# Maßnahmen HV1

## Main – Kirchstraße – Ludwigstr.

# Kirchstraße

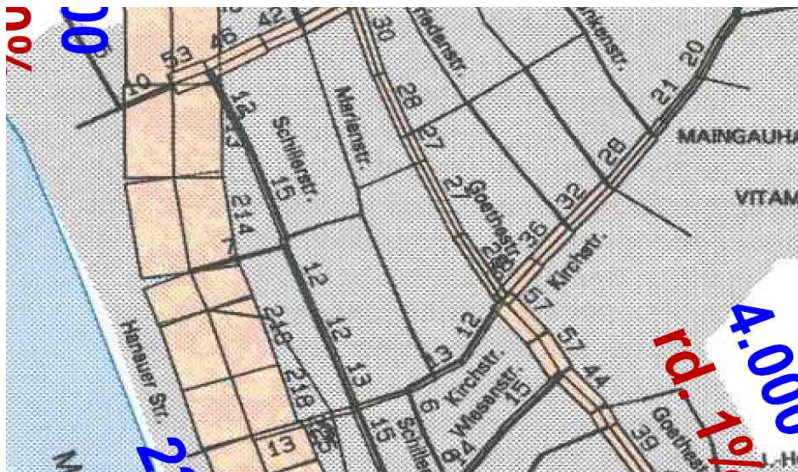
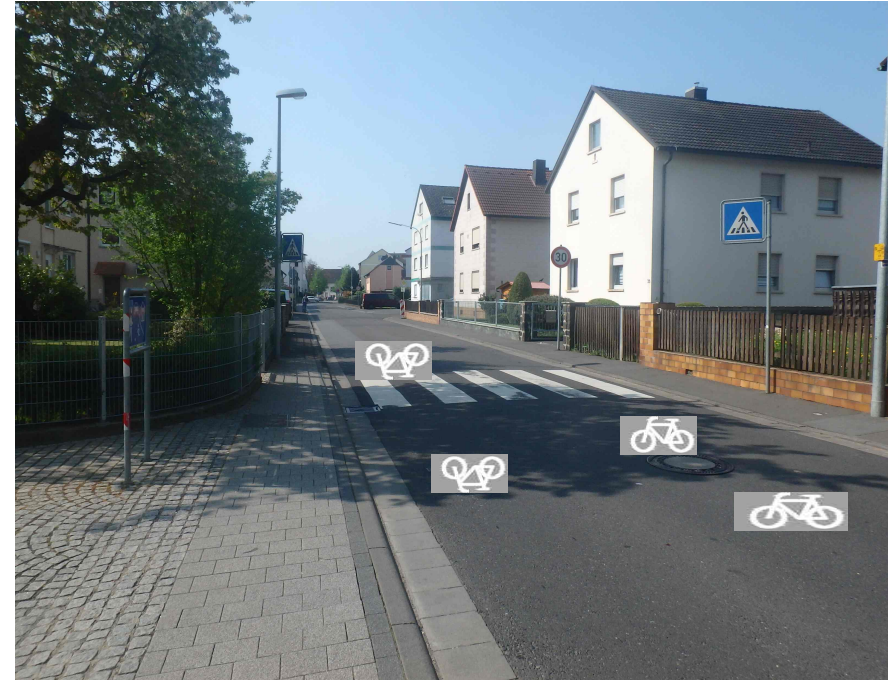
Aufgrund der Kfz-Verkehrsmengen (ca. 3000 Kfz/Tag aus Analyse Modus Consult 2007) wird es kaum für Fahrradstr. reichen.

Frage an Gemeinde: aktuelle Zahlen Kirchstraße?

Vorschlag: Piktogramme auf Fahrbahn alle 50 – 100 m von Kreuzung Goethestraße bis über Ludwigstraße.
